Dodatok č. 5 k Zmluve o dielo č. 15/2022

Zmluvné strany uzatvorili na základe verejného obstarávania dňa 21.03.2022 Zmluvu o dielo č. 15/2022, ktorá nadobudla účinnosť dňa 24. 02. 2023 (ďalej len „Zmluva o dielo“). Predmetom zmluvy o dielo je záväzok zhotoviteľa zrealizovať pre objednávateľa v definovanom rozsahu a za stanovených podmienok dielo „**Obnova a nadstavba – Materská škola-Jarovce** “. (ďalej len „**Dielo**“). Na predmet zmluvy je poskytnutý NFP na základe zmluvy o poskytnutí NFP č. IROP-Z-302021CFA5-221-94
Zmluva o dielo je platná v znení dodatku č. 4.

Stavba: SO-01, Obnova a nadstavba - Materská škola Jarovce

OSADENIE OCELOVEJ KONŠTRUKCIE V NOSNEJ STUŽUJÚCEJ STENE OSADENIE V MIESTE PREKLADU "T101 A T208"

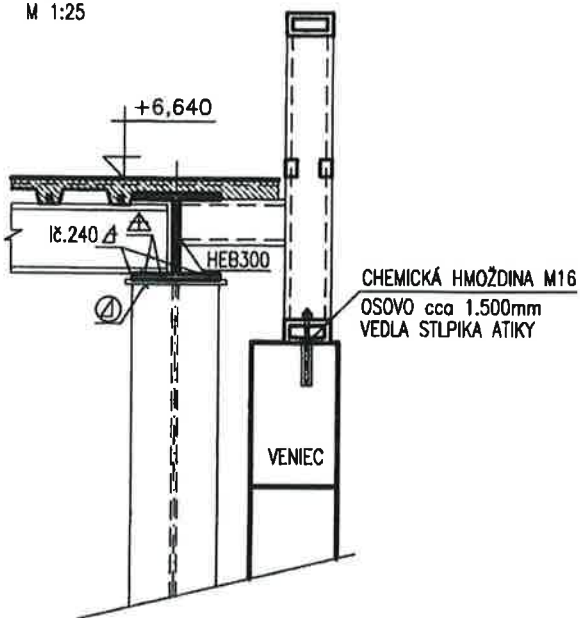
- 1. Osadenie ocelevej konštrukcie v nosnej stužujúcej stene, osadenie v mieste prekladu „T101 a T208“.
 - 2. Kotvenie vencov poschodia, kotvenie venca do ocelevej atiky.

PODCHYTENIE Ž.B. STENY V MIESTACH "T101 A T208"

a - PL.150/10-1500,	2ks,	DL.CELK.	3,00m x 11,775kg/m	=	35,325kg
b - PL.50/6-170,	3ks,	DL.CELK.	0,51m x 2,365kg/m	=	1,206kg
				SPOLU PRE 1 ks	= 36,531kg

- VŠETKY ROZMERY PREMERAŤ NA STAVBE.
- OCELOVÉ KONŠTRUKCIE OPATRIŤ NÁTEROM PROTI KORÓZII, min. 1x ZÁKLADNÝM A 2x VRCHNÝM.
- OCEL TRIEDY 11 373.

SKLADBA

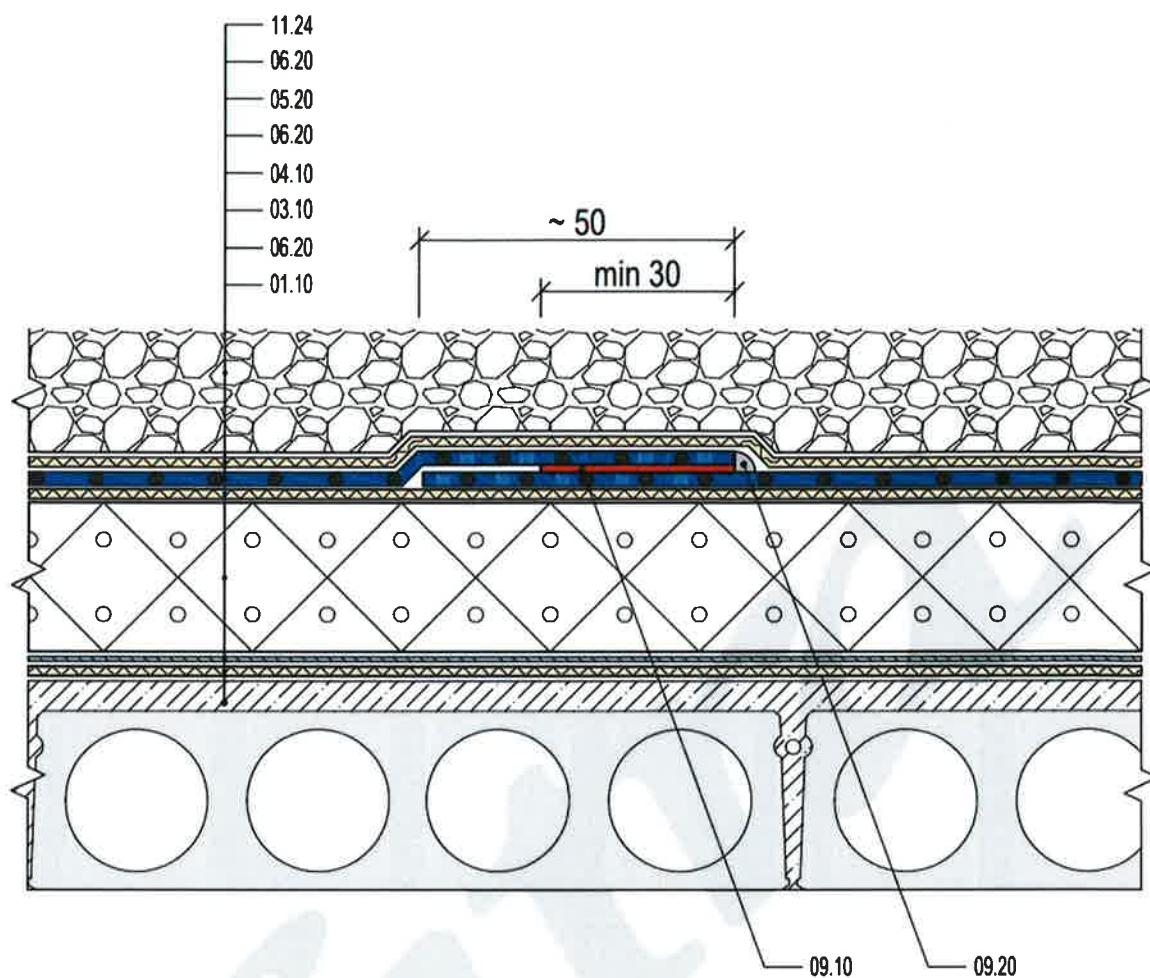
PO ODSTRÁNENÍ PŮVODNÝCH VRSTIEV NA EXISTUJÚCEJ PLOCHEJ STRECHE BOLA ODHALENÁ NOSNÁ STROPNÁ KONŠTRUKCIA Z DUTINOVÝCH PANELOV SPIROLL. POVRCH PANELOV JE Z HĽADISKA NEROVNOSTI NEVHODNÝ NA PRIAMU APLIKÁCIU PAROZÁBRANY A DRUH PANELOV JE ZO STATICKÉHO HĽADISKA NEVHODNÝ NA KOTVENIE HYDROIZOLÁCIE DO PANELOV.

- PODĽA STATICKÝCH INFORMÁCIÍ NEODPORÚČAM KOTVENIE PRIAMO DO DUTINOVÝCH PANELOV.
 - PODĽA STATICKÝCH INFORMÁCIÍ NEODPORÚČAM VYROVNANIE POVRCHU DUTINOVÝCH PANELOV BETÓNOVOU MAZANINOU (NADMERNÉ ZVÝŠENIE ZAŤAŽENIA).

11.24	PRANÉ ŘÍČNÍ KAMENIVO
06.20	SEPARAČNÍ TEXTILIE
05.20	FATRAFOL PRO PŘÍTIŽENÉ STŘECHY
06.20	SEPARAČNÍ TEXTILIE
04.10	EPS - PĚNOVÝ POLYSTYREN
03.10	PAROTĚSNÁ ZÁBRANA - PE FÓLIE
06.20	SEPARAČNÍ TEXTILIE
01.10	NOSNÁ ŽELEZOBETONOVÁ KONSTRUKCE

Skladbu strešného plášťa odporúčam riešiť obdobne, ako Detail 201 S v Konštrukčno-technologickom predpise Fatrafol-S.

Možnosť priťaženia fólie v oblasti pôvodnej stropnej konštrukcie z dutinových panelov Spiroll a novonavrhovanej stropnej konštrukcie z trapézových plechov je potrebné odsúhlasiť projektantom a statikom.
